## ロック&リリース(LR) レバーの形状変更のお知らせ

- BLZ 7.62HP/./180LR シリーズ
- BLF 7.62HP/./180LR シリーズ
- SLZ 7.62HP/./180LR シリーズ
- SLF 7.62HP/./180LR シリーズ

2016年6月生産分より、随時 変更させていただきます。

### ■ 新しくデザインされたロック&リリース(LR)レバー:

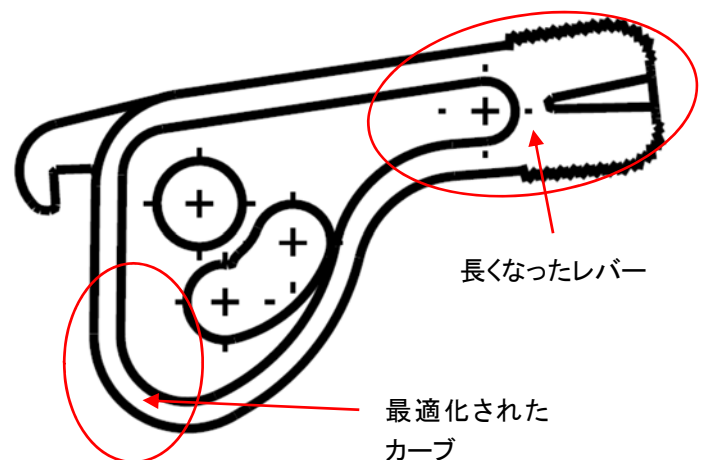
レバー部がコネクタ本体から、はみ出さない構造で、限られたスペースをでも、隣接したコネクタと干渉しません。また、コネクタの接続時には、押し込むだけで自動的に固定のためのフックが掛かるようになりました。

- コンパクトデザインで省スペース化に貢献します
- コネクタを差し込むだけでフックが掛かる自動ロック機能を採用しました
- レバーが長くなり、より“てこの原理”が作用します
- リリースをよりスムーズに行えるように基板側との接触部のカーブを最適化しています

■ 新旧レバー形状:

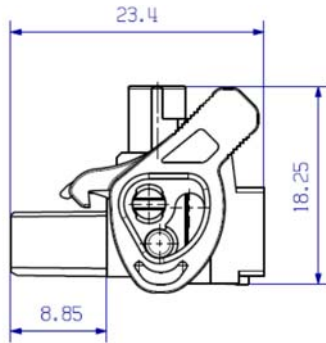
従来の LR レバー

新しい LR レバー
